Van: [redacted]
Verzonden: woensdag 28 november 2018 18:17
Aan: [redacted]
Onderwerp: Re: Aanvraag explotiatievergunning Weteringschans 187
Bijlagen: Voorstel terras weteringschans 1017XE.pdf; weteringschans187C.pdf

Op 20 mei 2018 heeft u een aanvraag ingediend voor een Drank- en horecawetvergunning voor Weteringschans 187. Zoals telefonisch besproken is er geherprofileerd in uw straat waardoor het aan uw vergunde terras niet meer voldoet aan het terrassenbeleid dat een minimale doorloopruimte vereist van 1,5 meter. Zie onderstaande meting verricht door de gebiedsbeheerder. Uiteraard staat het u vrij om een hermeting te verrichten.

Terras restaurant la Storia dela Vita

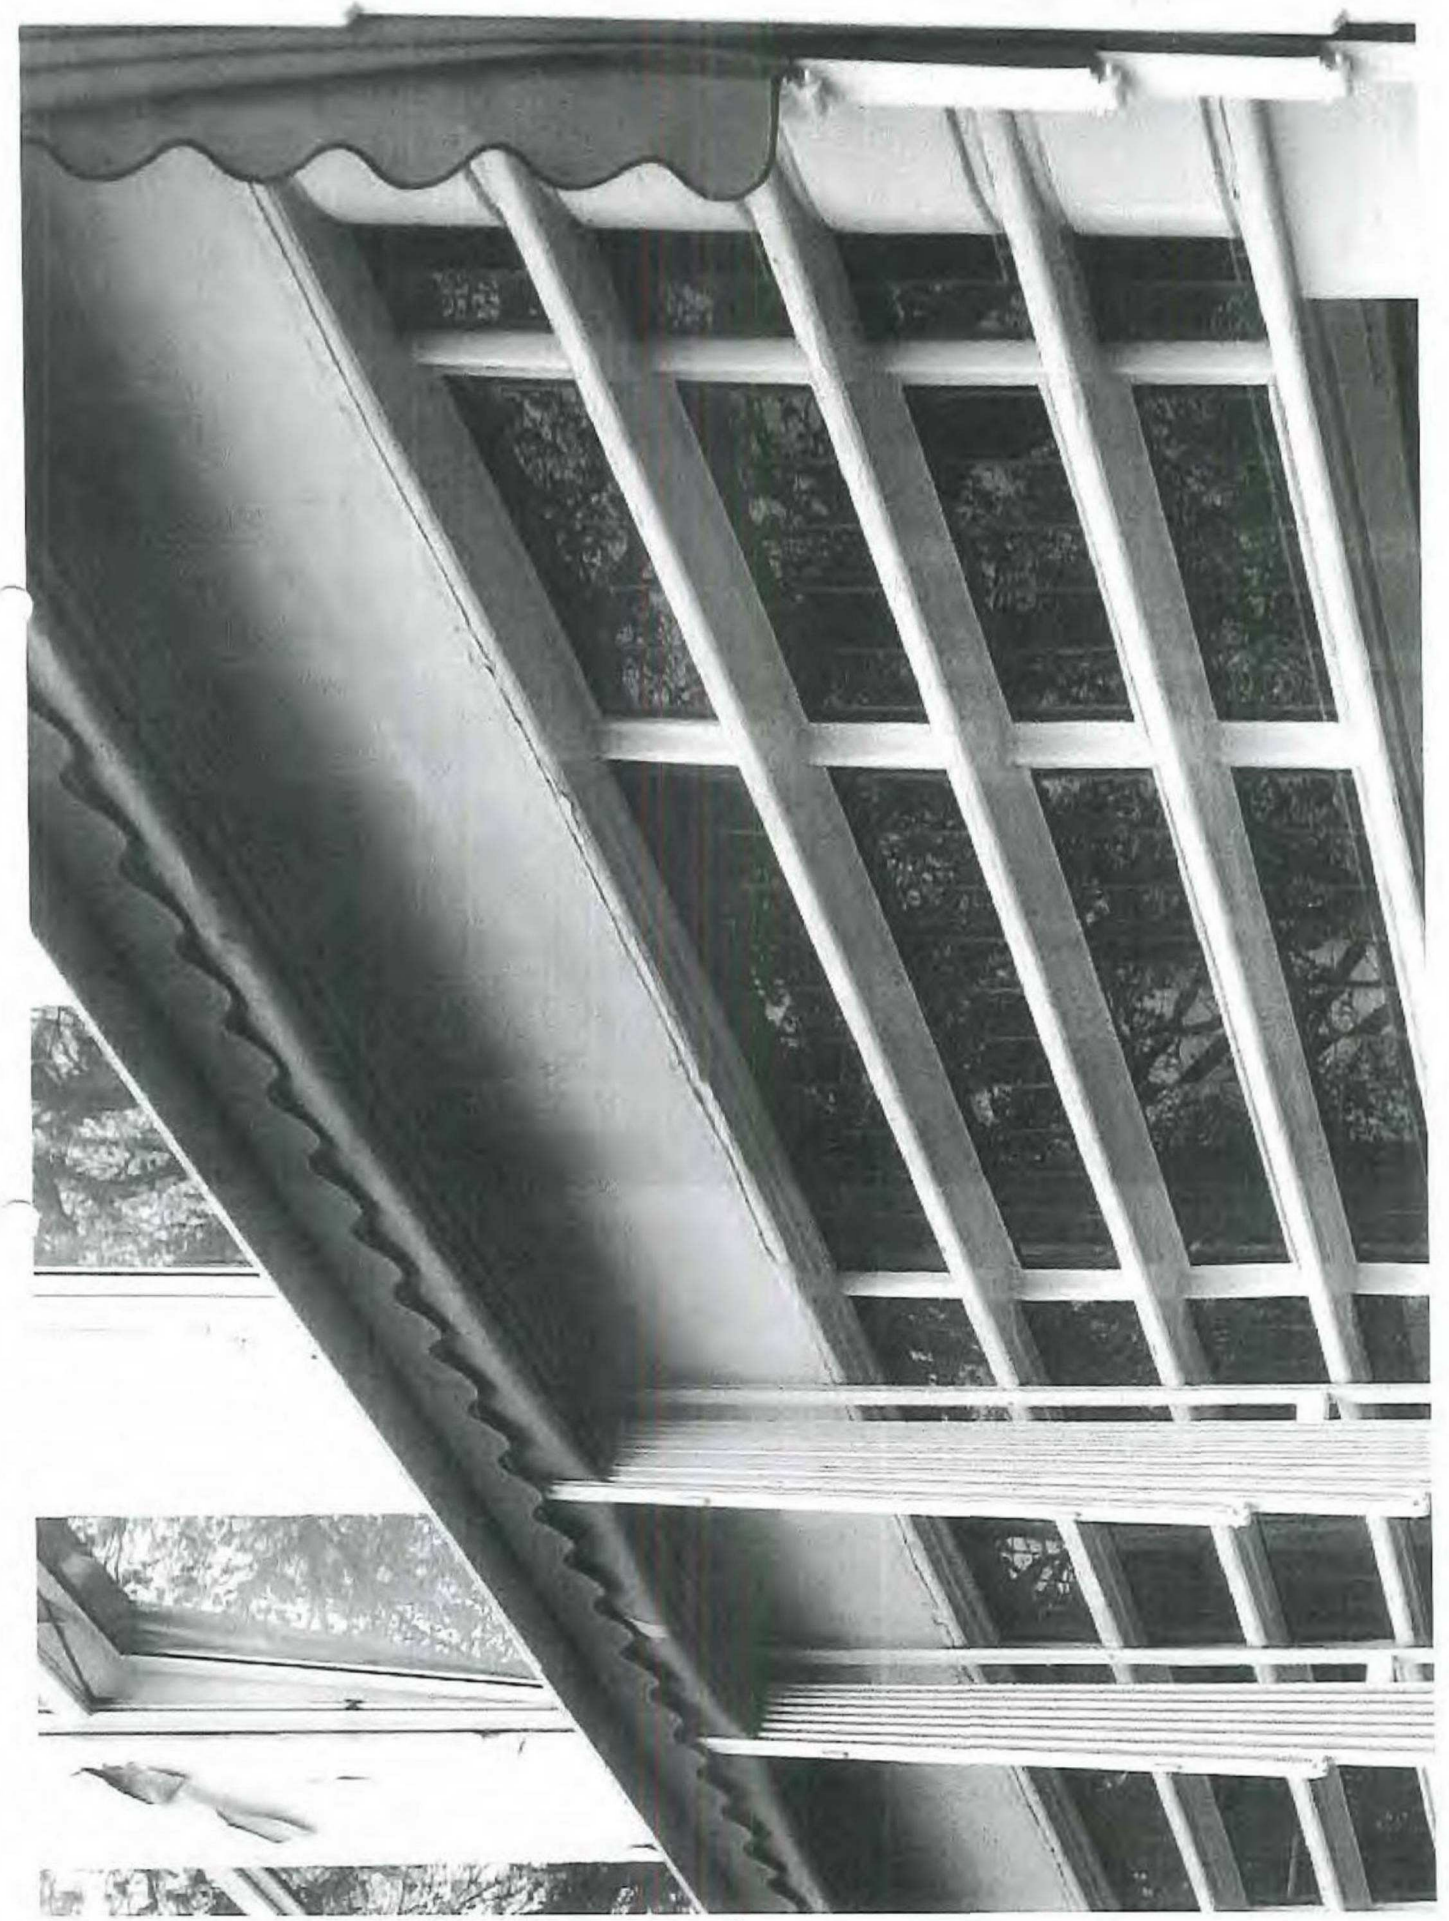
Op de tekening, zoals u die hebt verstuurd is het terras niet logisch weergegeven. Alle terrassen in de straat zijn over de volle breedte van de zaak. Ik heb ter illustratie de terras begrenzingen van 2 restaurants naast ons meegestuurd (la Storia della Vita, en van Vlaanderen)
Daarnaast heb ik een voorstel gestuurd voor de aanpassing van het terras van restaurant SIZZ (110 diep en 595 breed)
Hierbij lijkt het mij logisch om de doorloop van minimaal 150 cm te respecteren. En aangezien aan de de deurzijde (rechts dus) de stoep 261 diep is, lijkt het mij verstandig om terrasdiepte daar maximaal 110 cm aan te houden.
Aan de linker zijde is de stoep diepte 290 (zoals u al aangaf), Daar zou ik ook graag 110 cm terras diepte willen aanhouden. Ik zou het op prijs stellen en ook logisch vinden als er een vergunning komt voor een terras over de volle breedte van de zaak.
Volgens mijn meting is dat een breedte van 5,95 meter.

weteringschans187C.pd

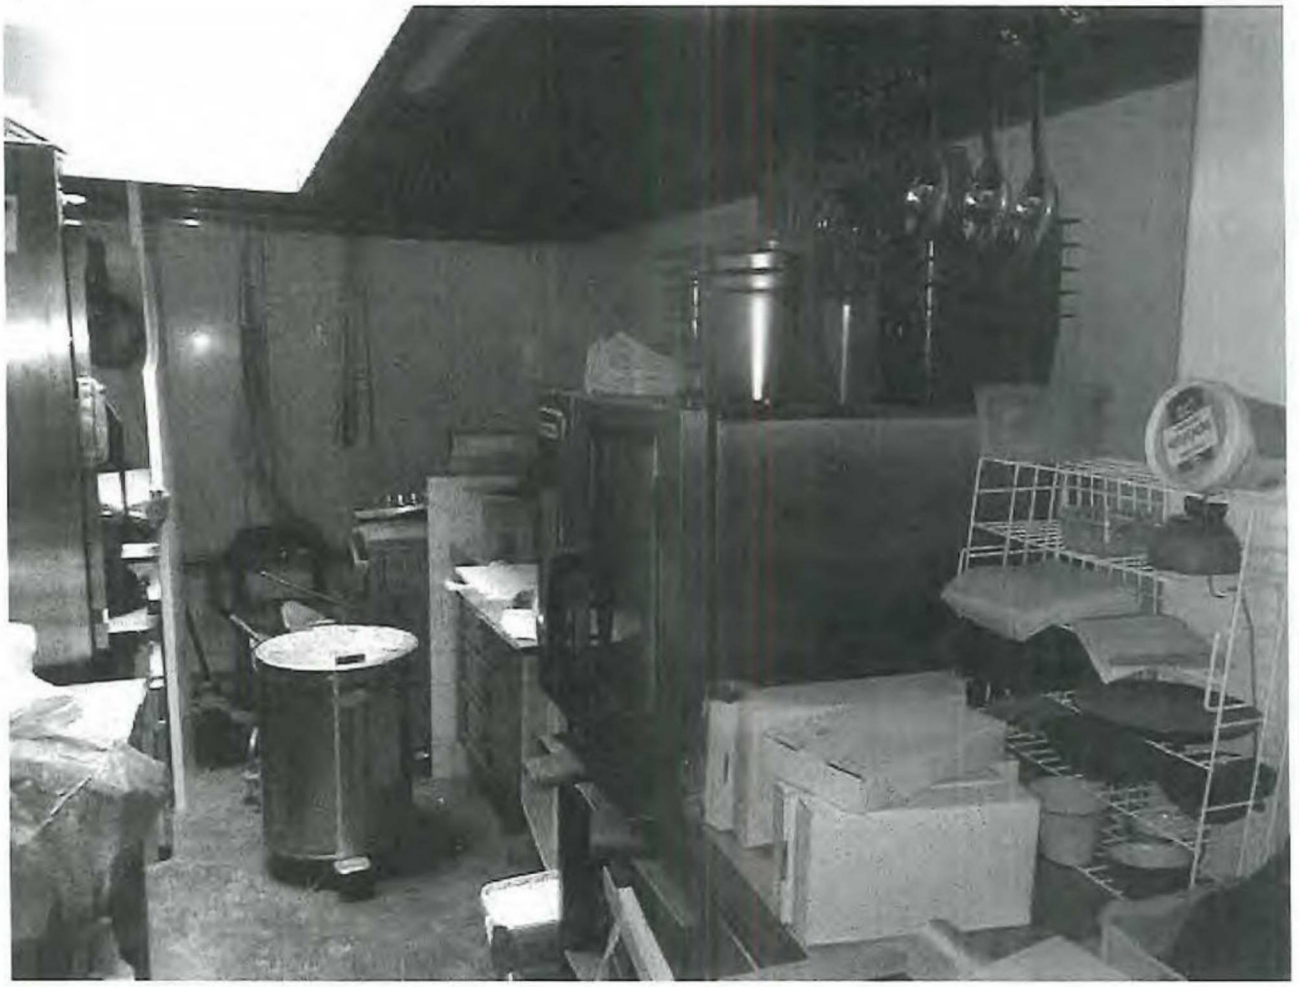
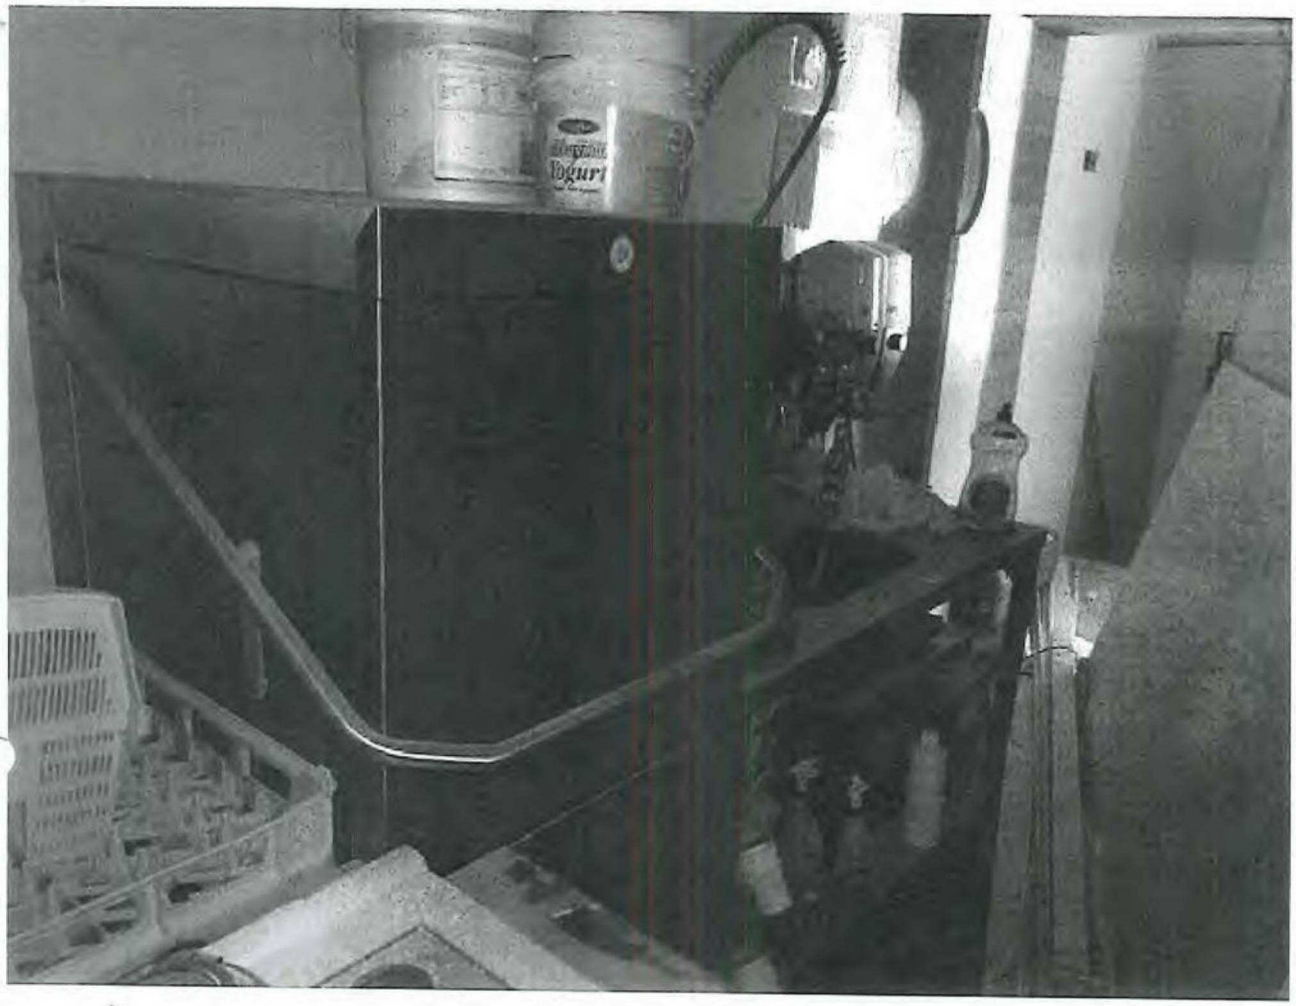
- Een aangepaste terrastekening.

Naast ingang diepte stoep 261 cm
190 cm vanuit de ingang langs de gevel is diepte stope 270 cm
Linkerkant gevel diepte stoep 290 cm.
